# OBSERVATIONS RELATIVES A L'ENQUETE PUBLIQUE POUR LA MISE EN COMPATIBILITE DU PLU POUR PROJET

Projet d'implantation d'une activité industrielle et  
d'une activité agricole

**Objet : Observations concernant l'avis d'enquête publique du 11 mai 2021**

**Photo 8 :** Ecureuils (*Sciurus vulgaris*) provenant de la parcelle voisine. Espèce protégée en conséquence de la fragmentation et de la dégradation progressive de son habitat depuis des décennies.

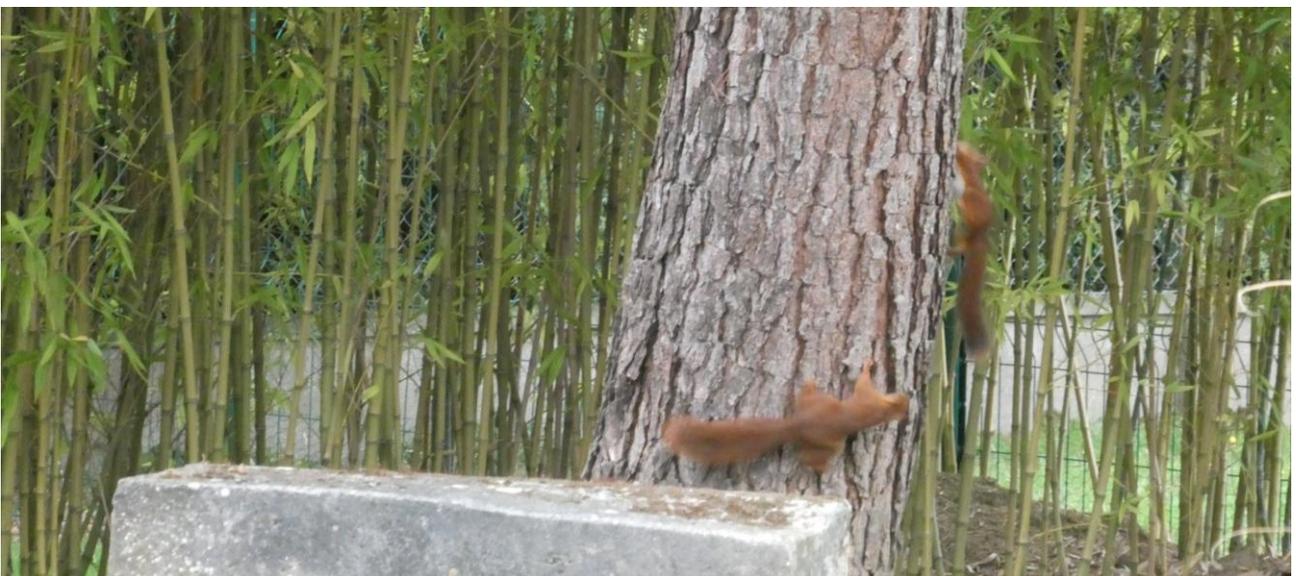
Comme le précise l'écologie et la MRAE, les observations ont été faites au mois de novembre à une période peu favorable. Il y a dans cette parcelle servant de remise au gibier : des sangliers, des chevreuils, des renards, des écureuils roux que nous apercevons régulièrement (*photo 8*). Une colonie de pigeons est présente à une période de l'année. Il y a des traces très visibles d'occupation du gibier.

### Plan 1 : Plan de synthèse des 2 projets.

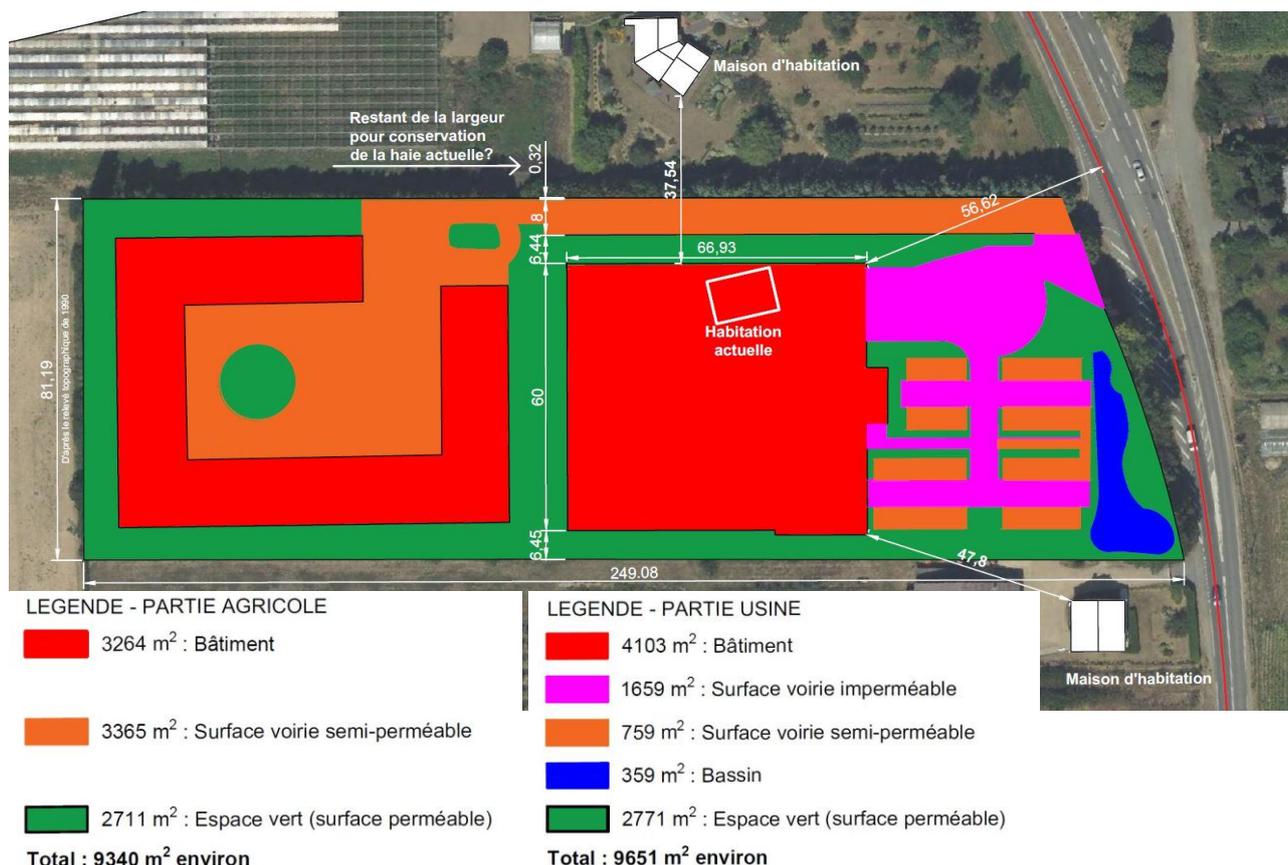
Le système de récupération des eaux de pluie ainsi que celui de l'assainissement n'est pas représenté. Vu les surfaces non plantées disponibles, cela paraît compliqué à réaliser.

*« L'accès à la ferme s'effectuera par la RD30 par une voie de plus de 8 m de large. » D'après le plan l'allée sera en stabilisé et la cour gravillonnée.*

Cette voie en stabilisé n'est, à mon avis, pas adaptée à un passage répété de véhicules lourds et des tracteurs et je ne parle pas de la cour gravillonnée qui va se faire « labourer » par les manœuvres des camions et des tracteurs. De plus, ce revêtement ne permettra pas la manutention de palettes, ni de Rolls dans la cour. Rappelons encore que l'accès sur la RD30 est très dangereux vu le manque de visibilité et la vitesse limitée des engins agricoles et des véhicules de l'usine devant s'insérer dans la circulation.

L'examen des plans ci-dessus montre l'importance des zones imperméabilisées et semi-imperméabilisées sur les deux parcelles. Au total, d'après les plans fournis, les deux projets cumulent environ :

- **9 026 m<sup>2</sup>** de surfaces imperméables (bâtiments et voiries en enrobé), soit **47,52%** du site.
- **4 124 m<sup>2</sup>** de surfaces semi-perméables (dont gravillons et stabilisés qui finiront par être remplacés par de l'enrobé, car inadapté à l'usage de la ferme), soit **21.71%** du site.
- **359 m<sup>2</sup>** de bassin (dont la **profondeur n'est pas indiquée**), soit **1.89%** du site.
- **5 485 m<sup>2</sup>** d'espaces verts, soit **28.88%** du site.

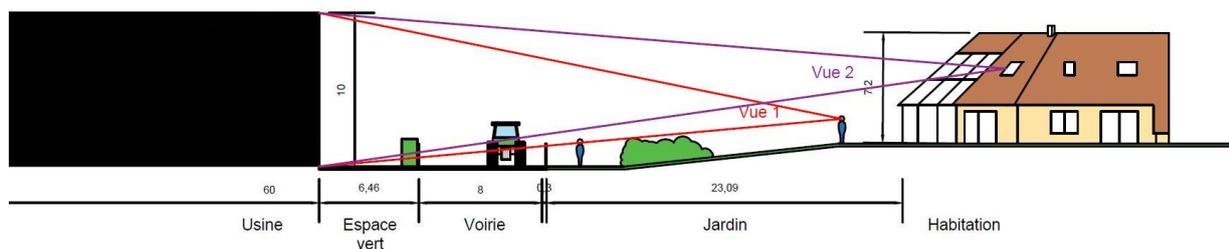
Les **surfaces présentant un fort phénomène de ruissellement sont donc très importantes (13 150 m<sup>2</sup>)** et risquent d'être augmentées à **65.23%** du site dans le futur par la transformation des voiries « semi-perméables » de la ferme en voiries imperméables. La surface nouvellement imperméabilisée étant supérieure à 1ha, le projet devra être soumis à une autorisation relative à la « loi sur l'eau ». Dans ce cas, la réglementation impose de traiter au moins les eaux des petites et moyennes pluies à la parcelle sur ce type de zone, afin de limiter le ruissellement par temporisation. Dans le cas présent, le bassin se trouvera en dessous des fossés de la route départementale. Aucun dispositif de surverse n'est donc possible. Les pluies décennales devront donc être traitées à la parcelle, sur un sol probablement argileux, donc peu perméable (les parcelles contiguës à ce niveau

étant très argileuses). Une profondeur importante du bassin est limitée par la présence à proximité de la RD30 dont la structure pourrait être endommagée. L'élargissement de la surface du bassin paraît difficile du fait de l'occupation déjà dense de la parcelle. Nous sommes donc curieux de connaître l'avis de la police de l'eau à ce sujet et les dispositifs pouvant limiter le ruissellement potentiel sur les parcelles voisines.
